Změnový list

79

Název: Nový pavilon goril

1. Předmět změny: Silnoproud - doplnění a změny dle požadavků Zoo Praha

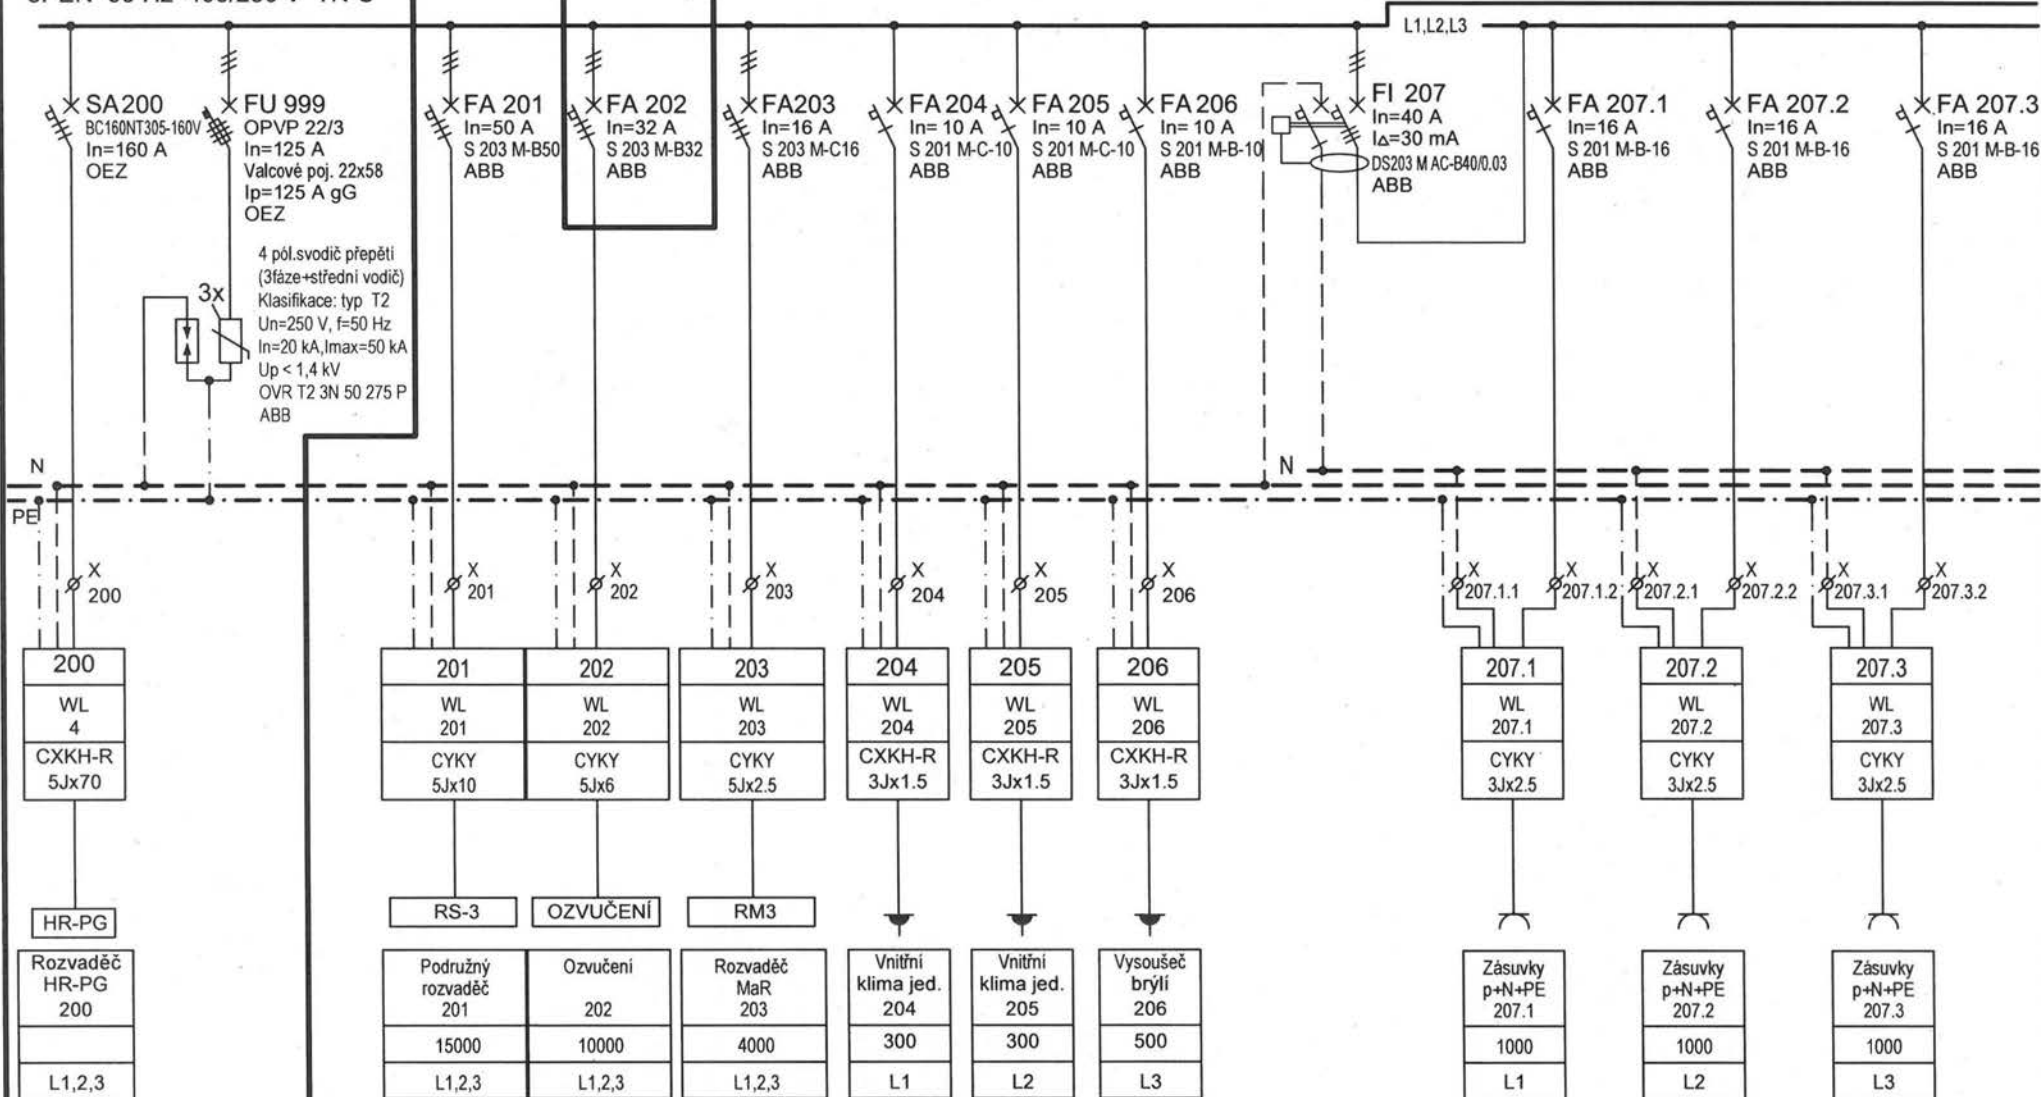
Změna jističe a použití rezervního vývodu pro napájení systému ozvučení

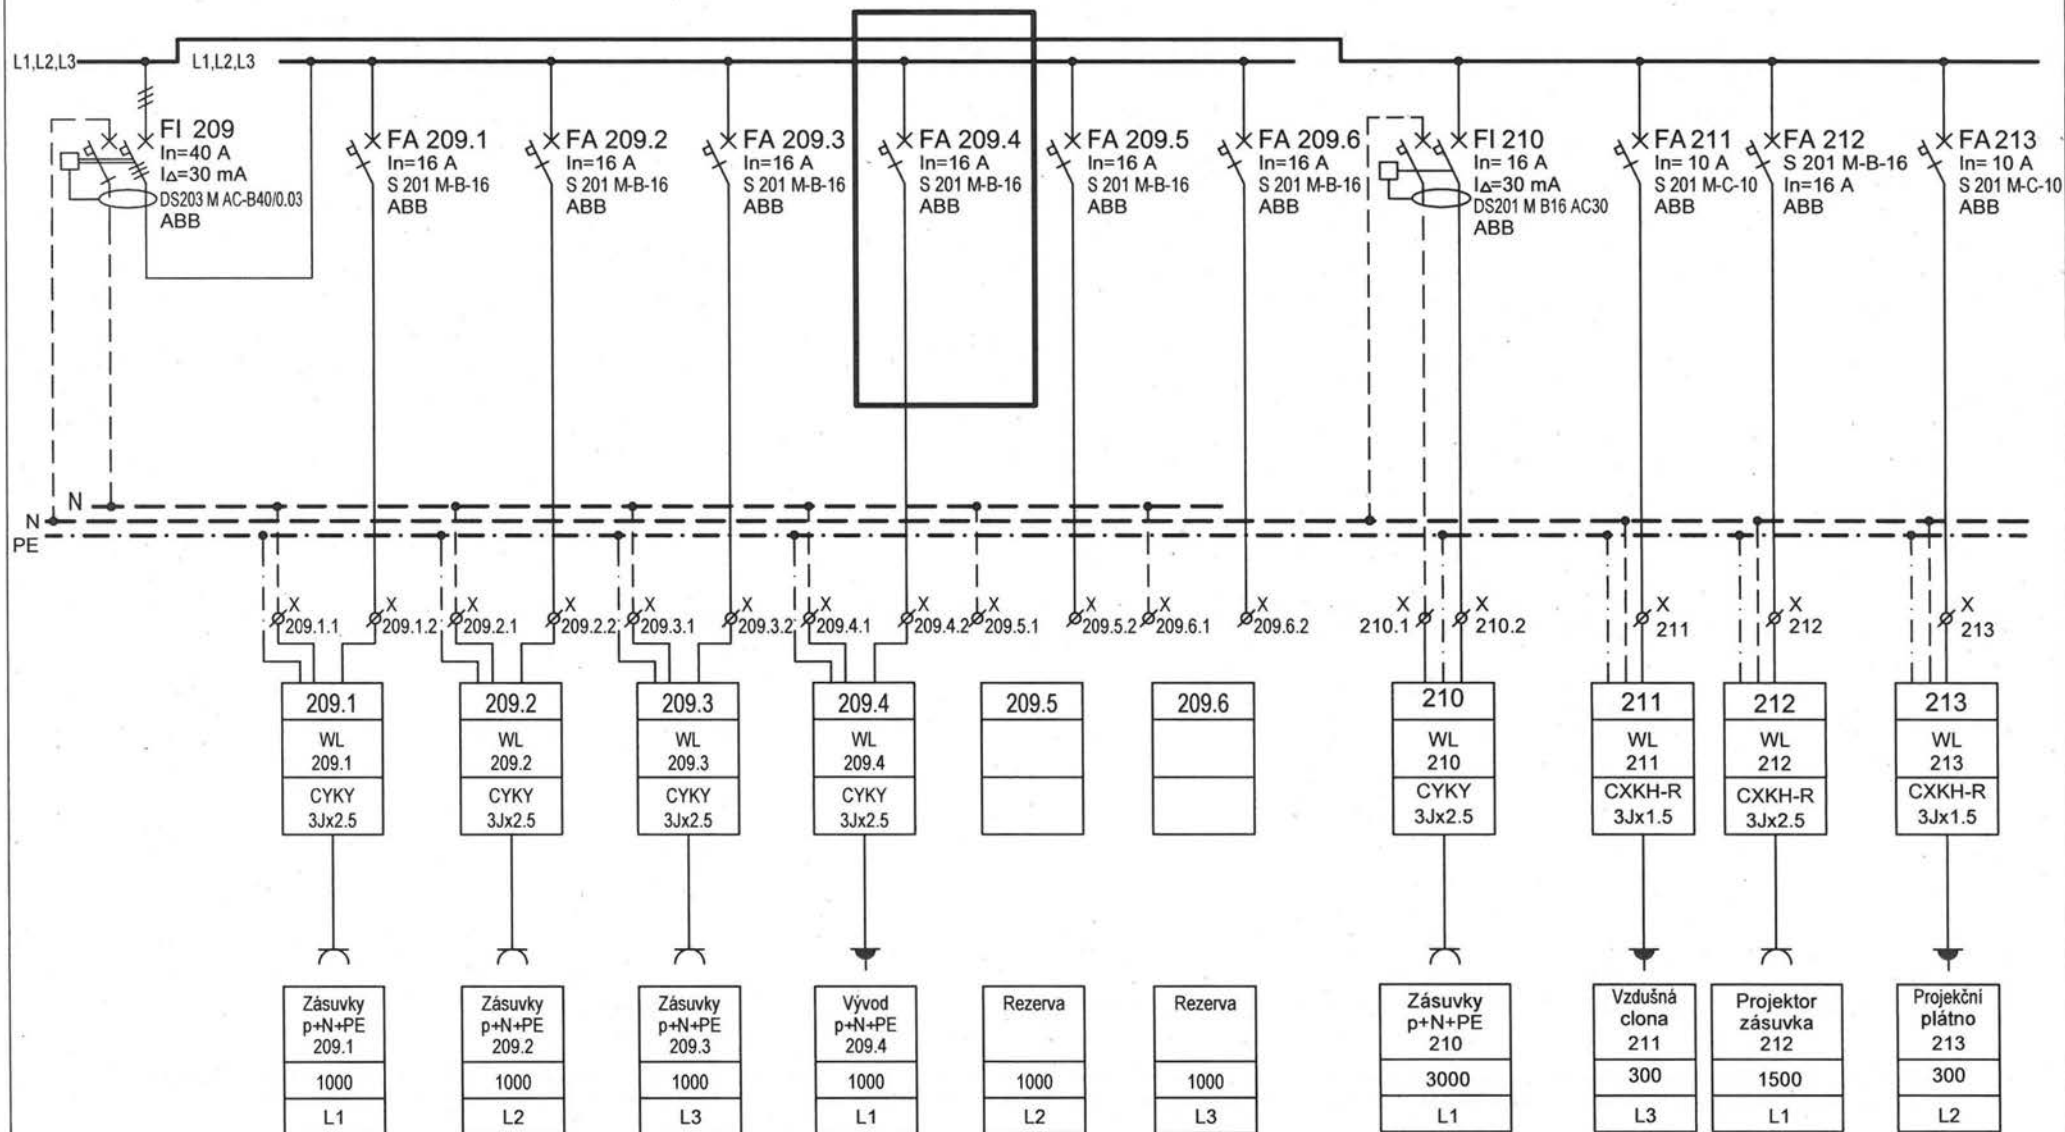
Rezervní jistič použít pro nový vývod

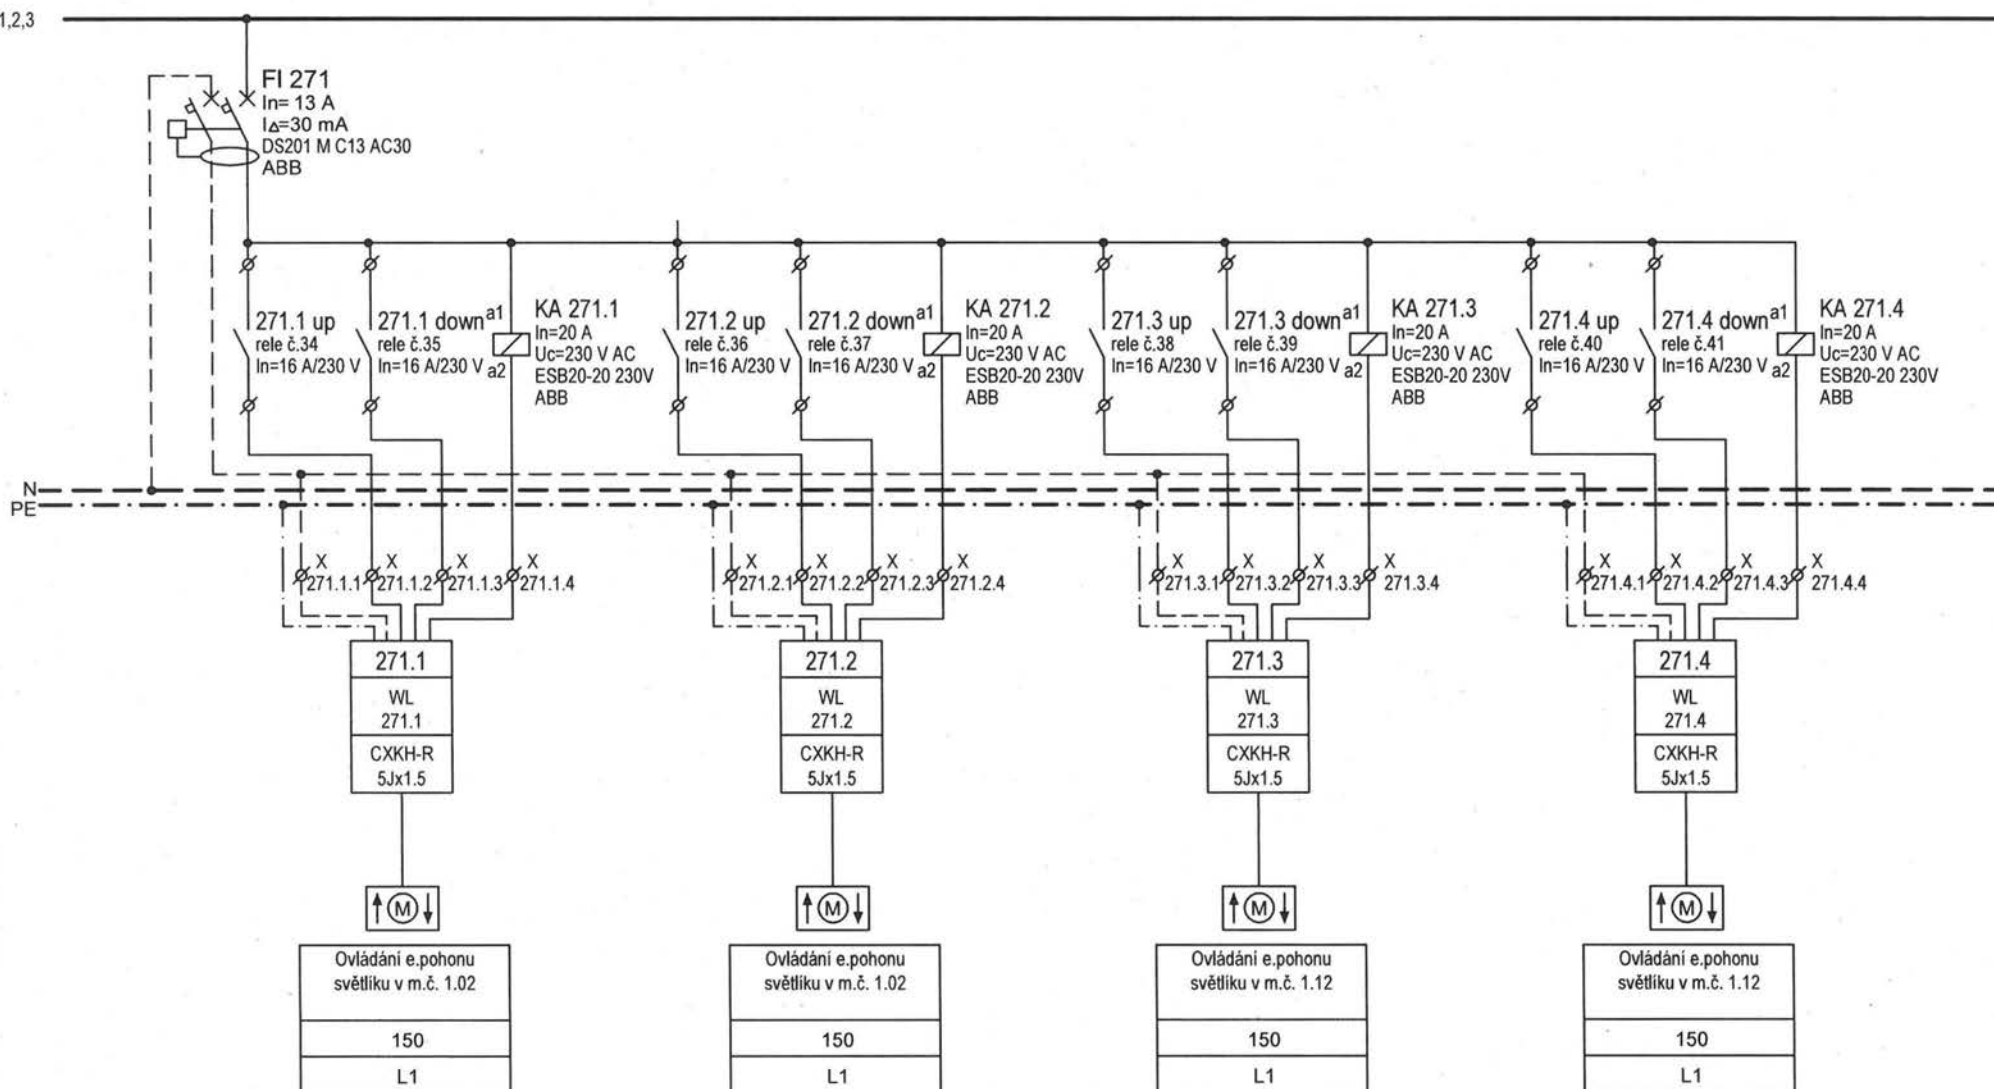
REVIZE 12.2020 - ZÁSADNÍ ÚPRAVY STÁVAJÍCÍCH VÝVODŮ SIGNALIZACE OTEVŘENÉ POLOHY STŘEŠNÍCH OKEN

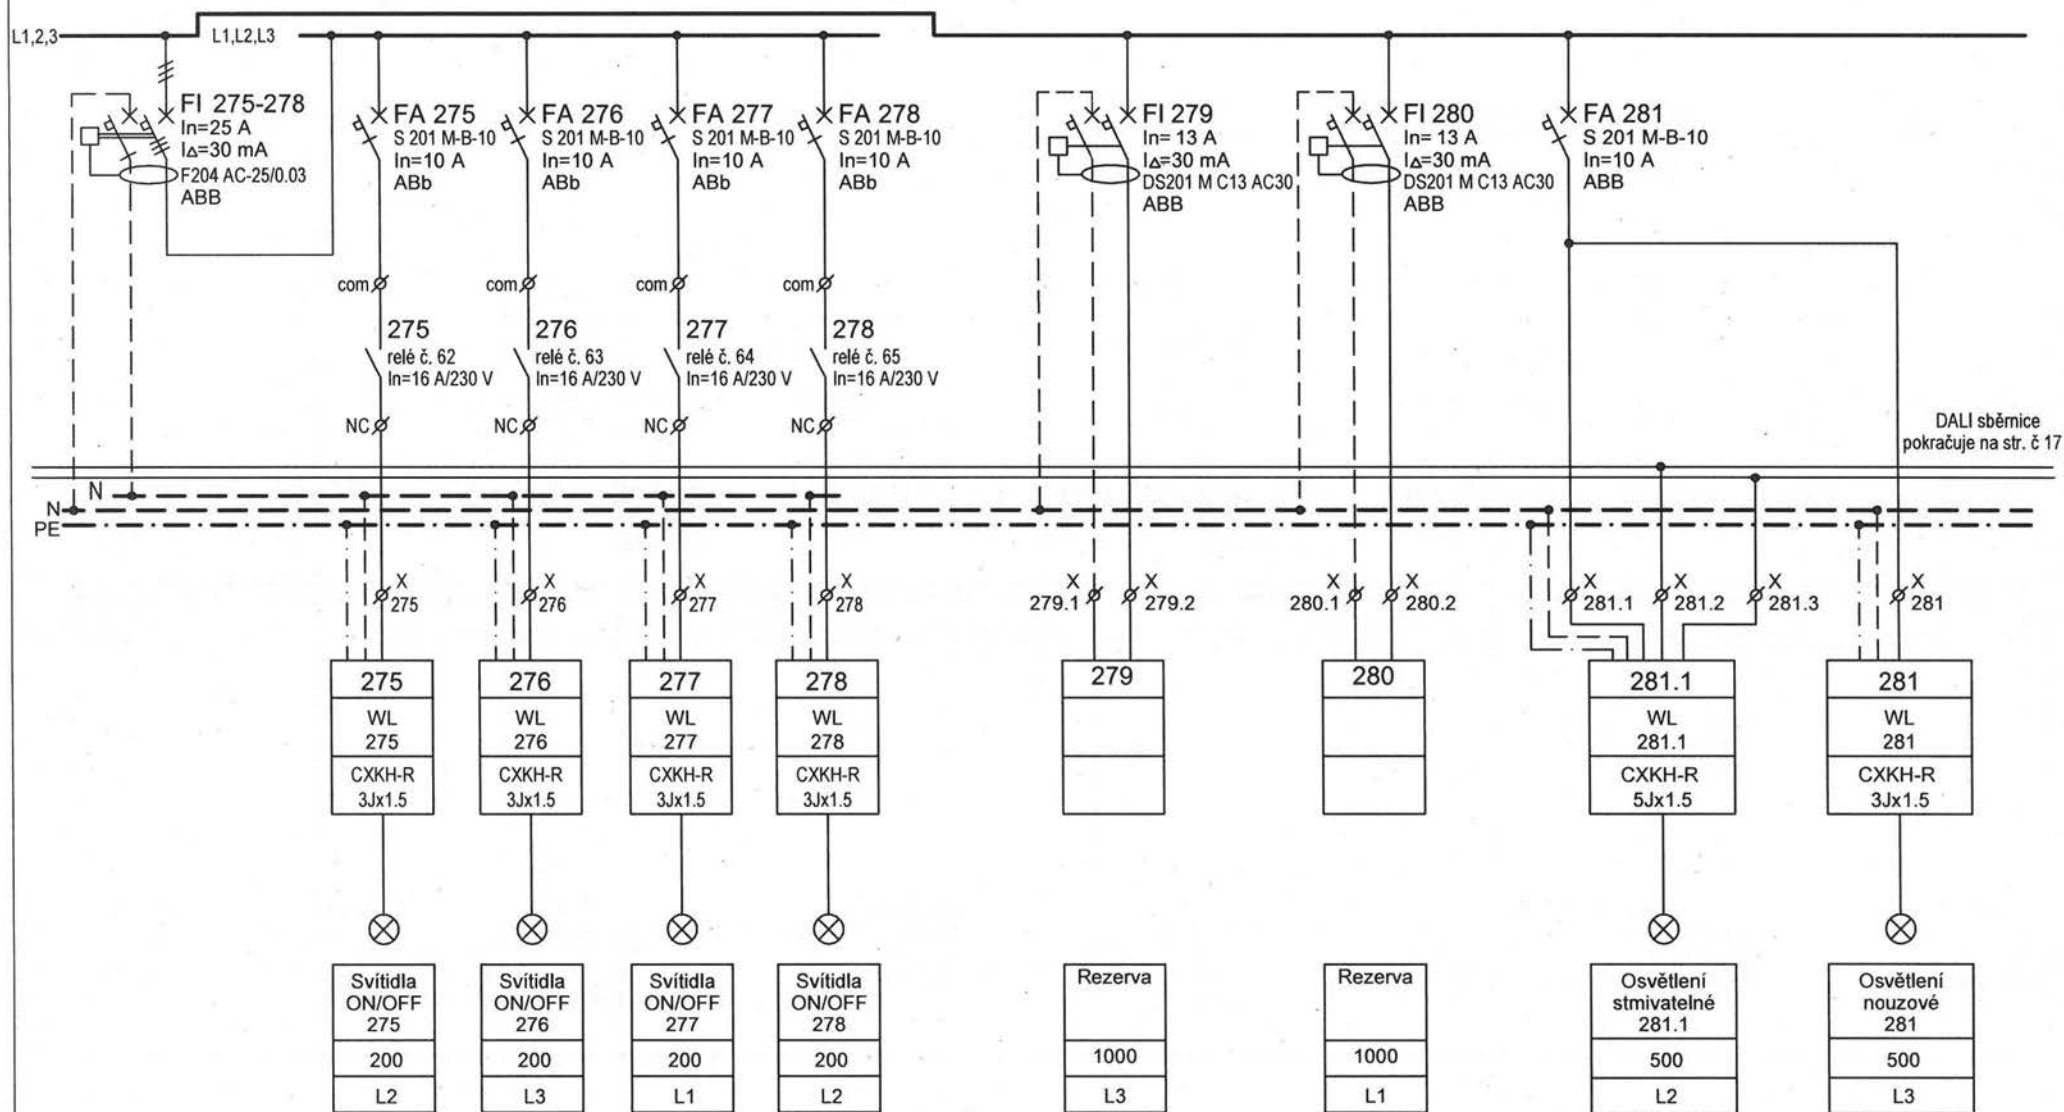
REVIZE 10.2020 - ZÁSADNÍ ÚPRAVY - NOVÉ VÝVODY OSVĚTLENÍ

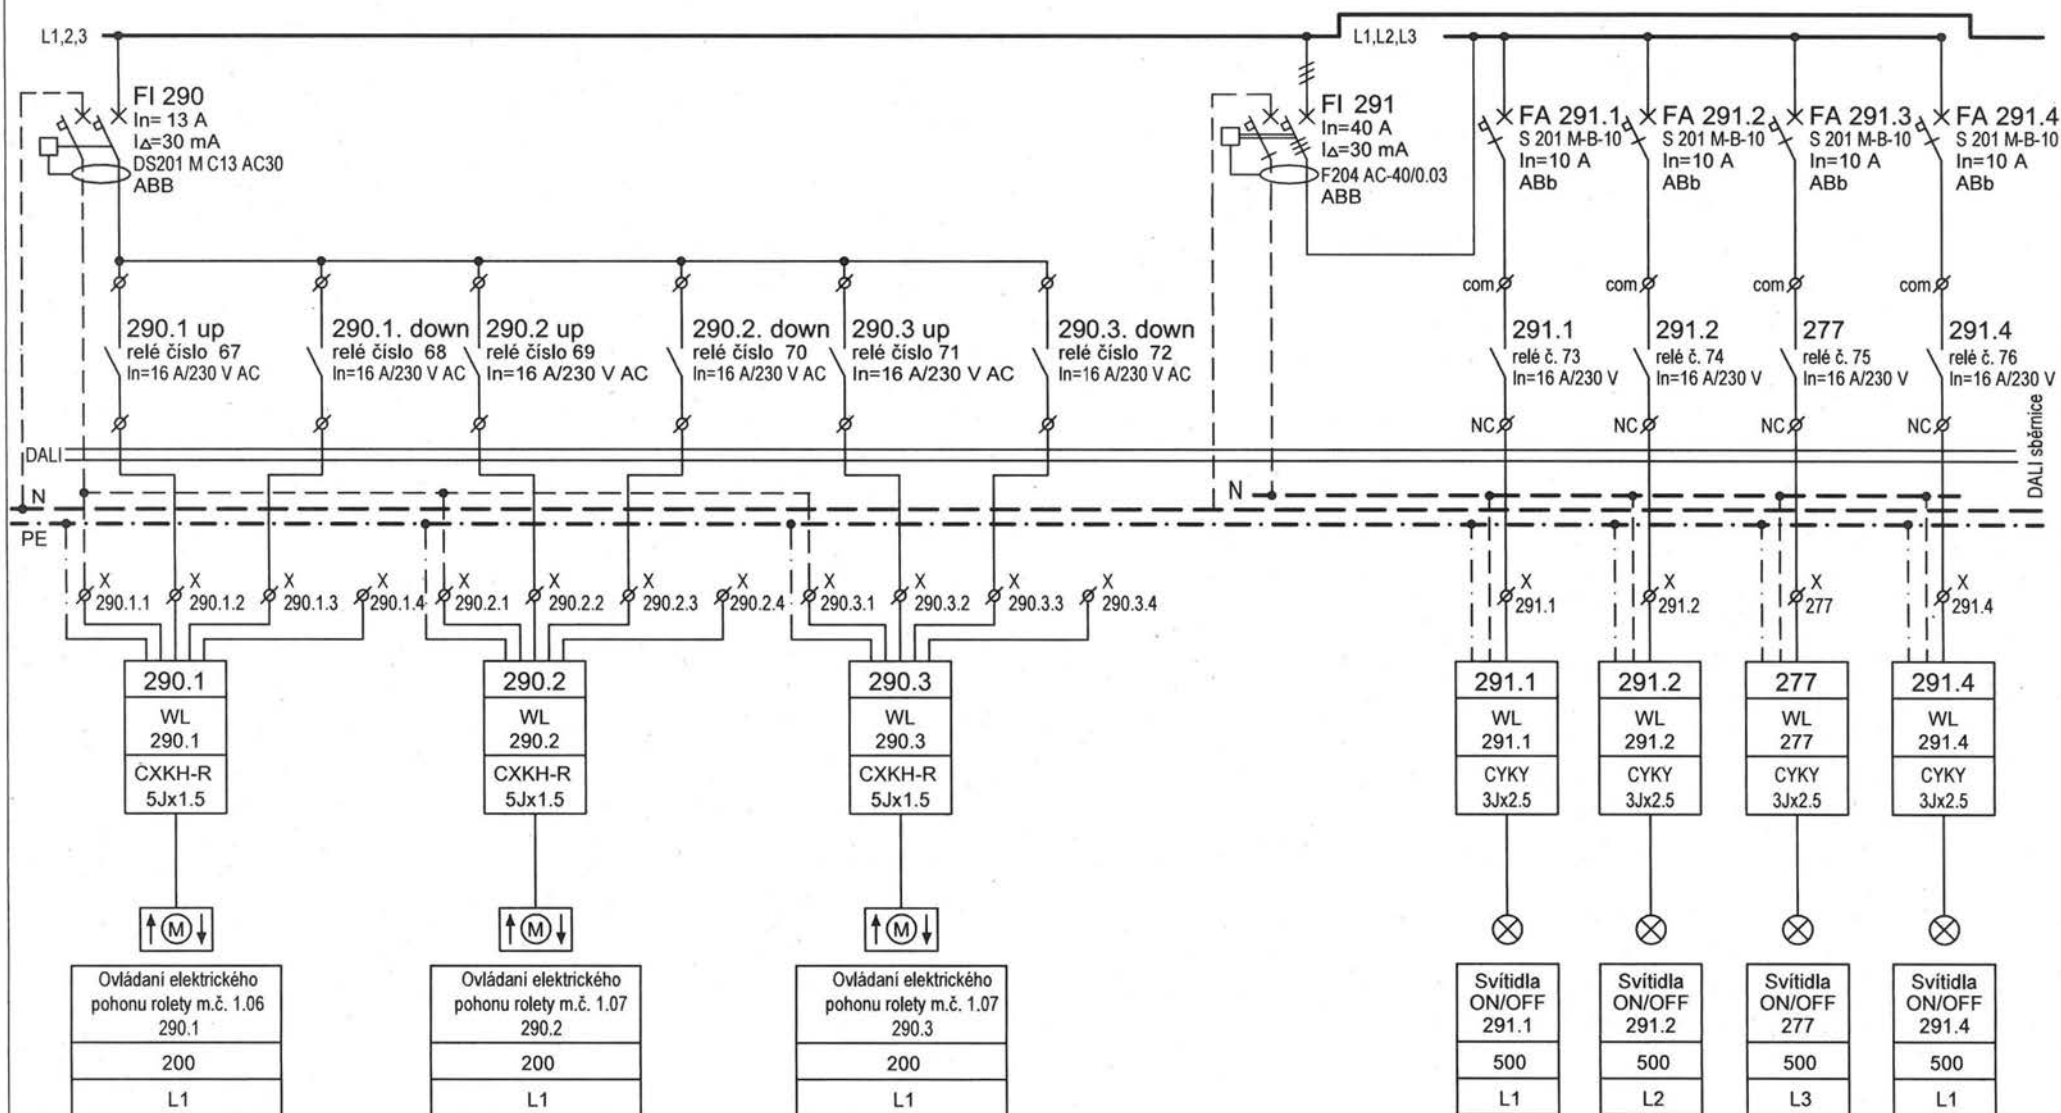
REVIZE 12.2020 - NOVÁ STRÁNKA-ŽALUZIE NA VNITŘNÍCH EXPOZICÍCH A VÝVODY PRO VENKOVNÍ OSVĚTLENÍ
